Oggetto: 16L076 - Conferenza dei Servizi per l'acquisizione dei pareri delle diverse amministrazioni coinvolte – PUA denominato "BIONDE 363", sito in località Croce Bianca Via Bionde - Richiedente: Mion Immobiliare Spa
Progetto Preliminare – Espressione del parere

**Oggetto: Piano denominato Pua " Via Bionde 363" e Progetto di fattibilità delle opere di Urbanizzazione , sito in località Croce Bianca via Bionde.
Integrazioni documentazione per approvazione.
Richiedenti: Mion Immobiliare Spa**

Oggetto: PUA denominato "Via Bionde 363" sito in località Croce Bianca via Bionde, nel Comune di Verona.
Progetto di Fattibilità Opere di Urbanizzazione. Parere
Parere rilasciato ai sensi dell'art. 14 bis e ss. L. n. 241/90 in forma semplificata in modalità asincrona via telematica.
Richiedente: Mion Immobiliare Spa.

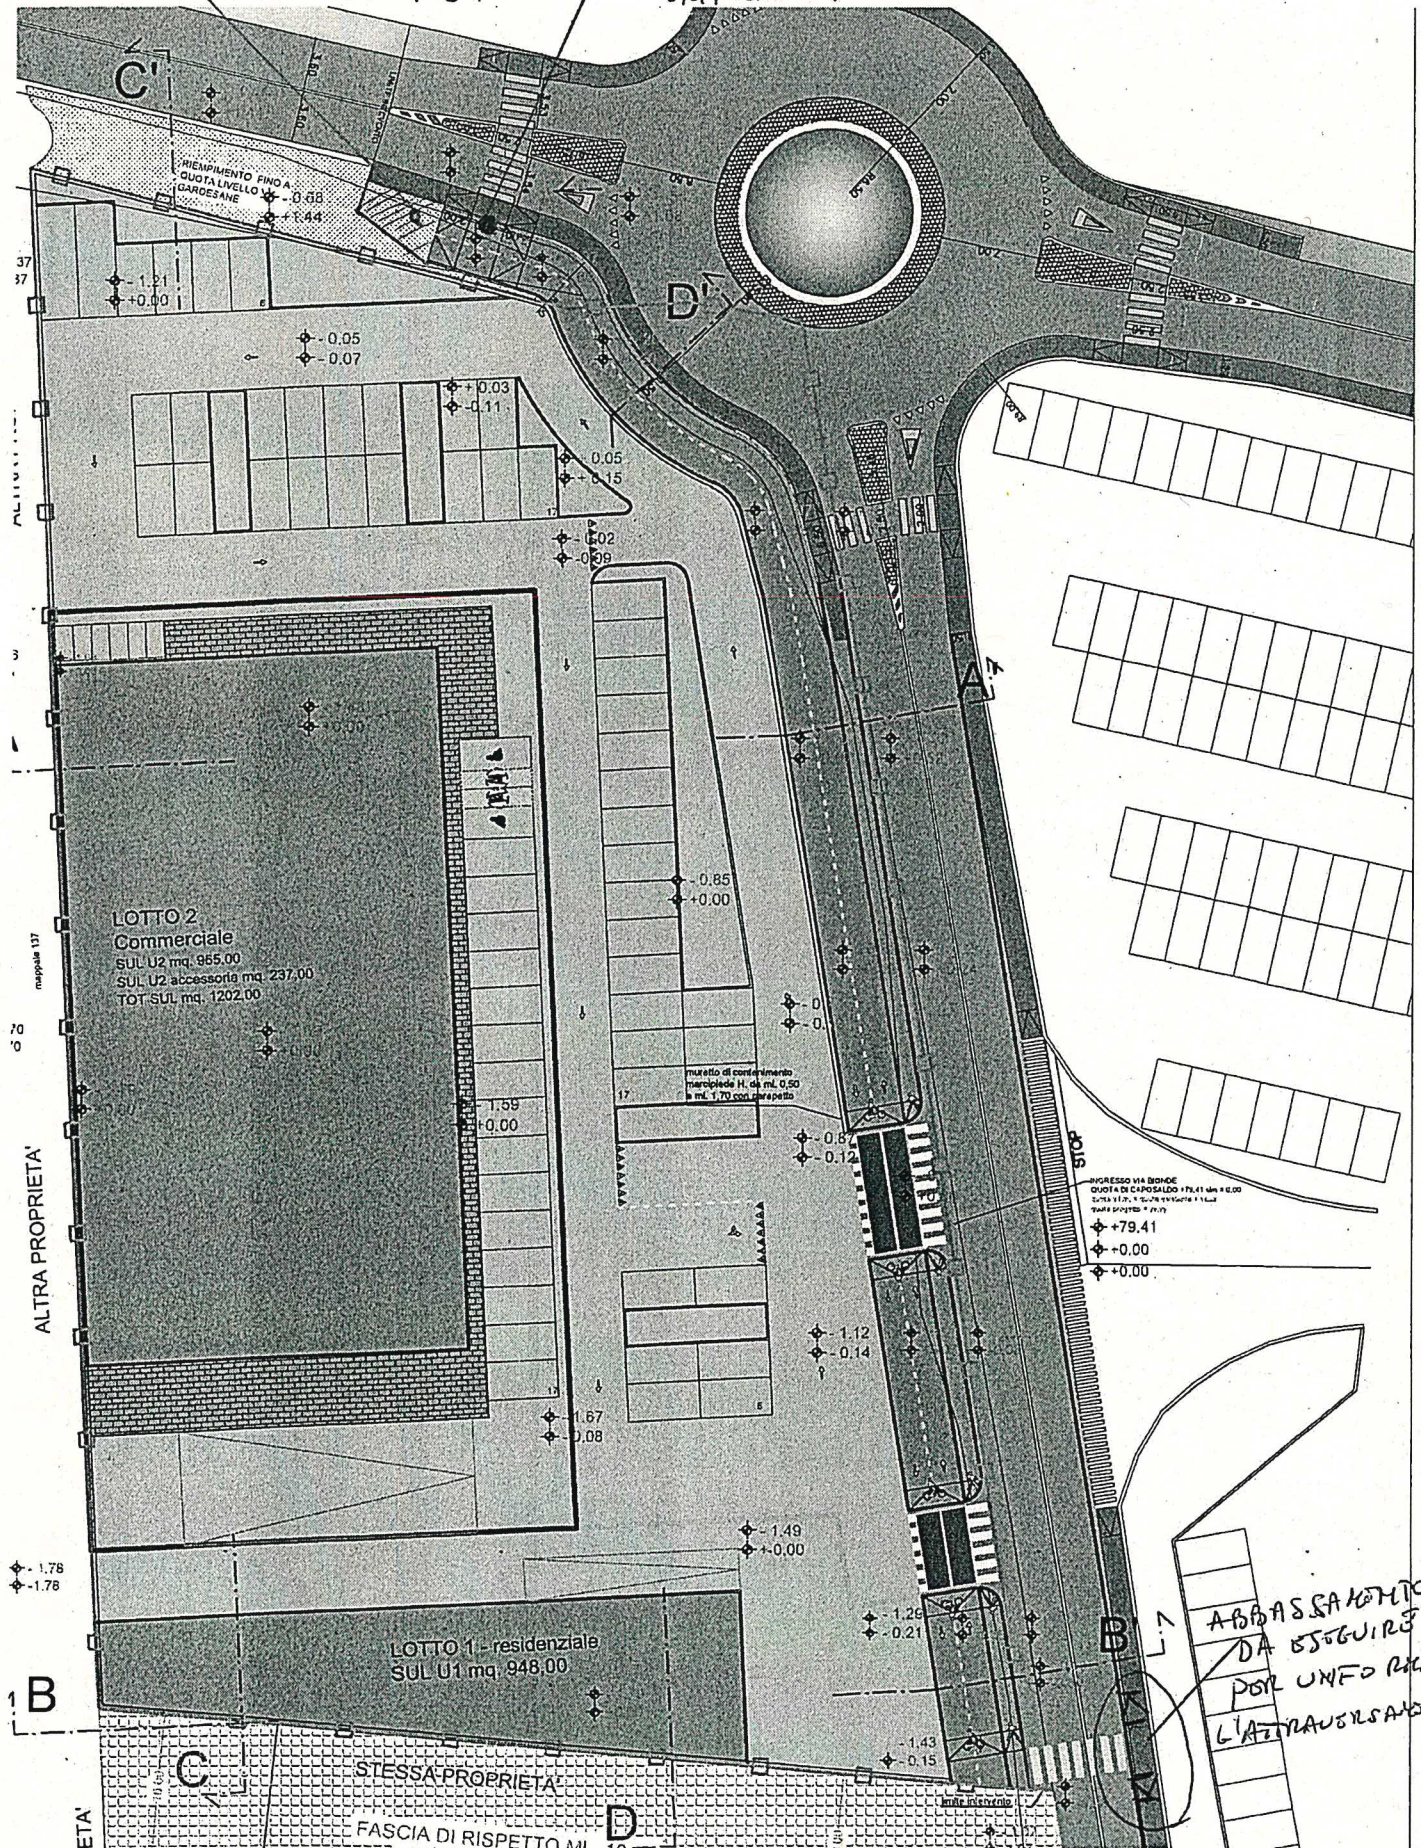
- Di eseguire le verifiche, mediante prove su piastra, da svolgersi in corso d'opera, per la verifica della portanza della massicciata stradale;
- Prolungare di qualche metro la pista ciclabile con innesto di accesso e delimitazione dal lato di Bussolengo, zona di riempimento via Gardesane;

- Verificare la posizione del palo di illuminazione pubblica (intervento di realizzazione della rotatoria) che viene a trovarsi in mezzo all'abbassamento ciclopedonale e spostare;

INNESTO PER
ACCESSO E
DELIMITAZIONE PISTA

VERIFICARE POSIZIONE
ESISTENTE DA
